OGGETTO: ID:8786] - Progetto di un impianto agrovoltaico, denominato "BUTIRAH", con ptenza pari a 35,40 MW e delle relative opere di connessione alla RTN, da realizzarsi neli Comune di Butera (CL). Società: CALATANISSETTA SOLAR S.r.l.
Provvedimento di VIA PNIEC- PNRR nell'ambito del provvedimento unico in materia ambientale ai sensi dell' art. 27 del D.Lgs 152/2006 e ss.mm.ii

OGGETTO: “PROGETTO DI UN IMPIANTO AGRIVOLTAICO DENIMINATO “BUTIRAH”, CON POTENZA PARI A 35,40 MW E DELLE RELATIVE OPERE DI CONNESSIONE ALLA TRN, DA REALIZZARSI NEL COMUNE DI BUTERA (CL)

PARERE C.T.S. n. 55/24 del 09/02/2024

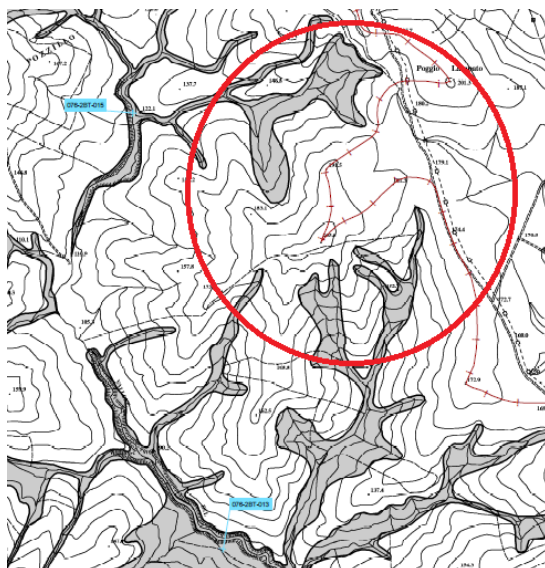
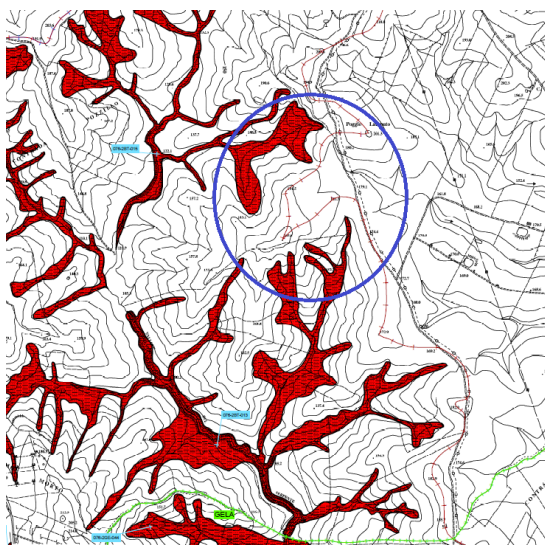
CONSIDERATO che dalla della tavola BUT_PD 39 allegata al progetto si evidenzia quanto segue:

RILEVATO dalla carta dei dissesti tav. 643030 relativa al P.A.I. dell’Area Territoriale tra il bacino del Fiume Gela e il bacino del Torrente Comunelli (076) - Bacino Idrografico del Torrente Comunelli (075) - Bacino Idrografico del Torrente Rizzuto (074) - Area Territoriale tra il bacino del Torrente Rizzuto e il bacino del Fiume Imera Meridionale (073), che un sottocampo è interessato da frane attive e dalla carta della pericolosità del rischio geomorfologico, che tale sottocampo presenta livello di pericolosità medio e nessun rischio idraulico

Ubicazione impianti con pareri favorevoli ed in iter di istruttoria

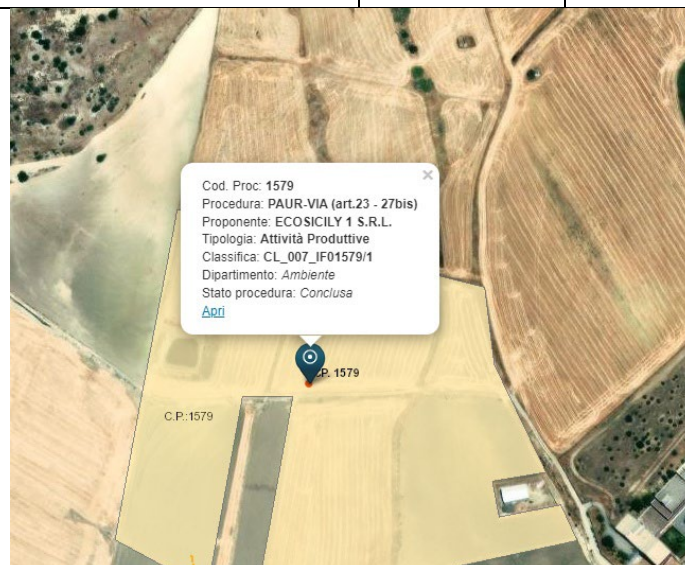
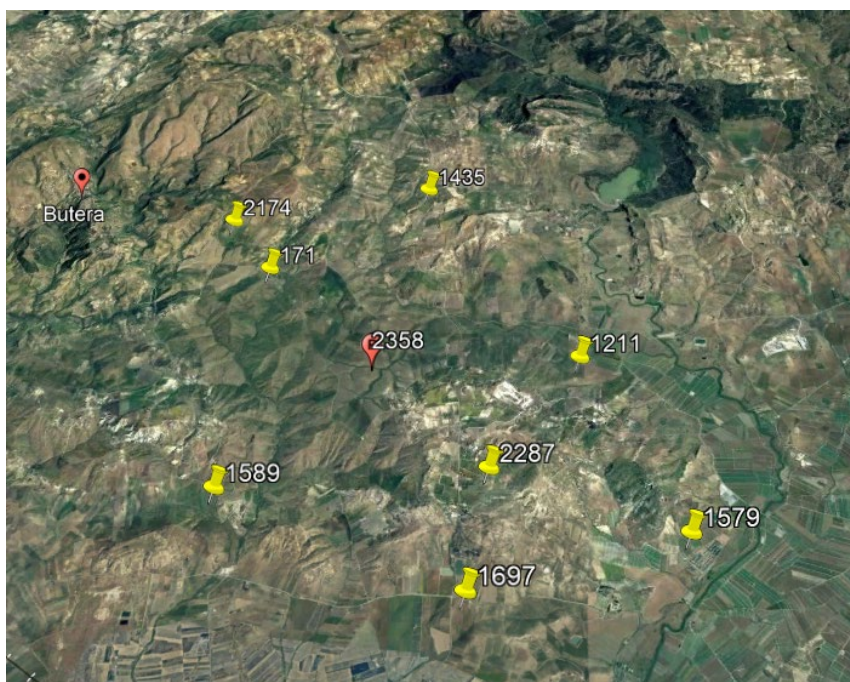
VERIFICATO che in prossimità dell'area oggetto di richiesta, l'effetto cumulo sarà molto evidente in quanto nel raggio di 2.5/3.0 Km vi sono altri impianti di cui è stato rilasciato parere favorevole ed altri in iter di approvazione.
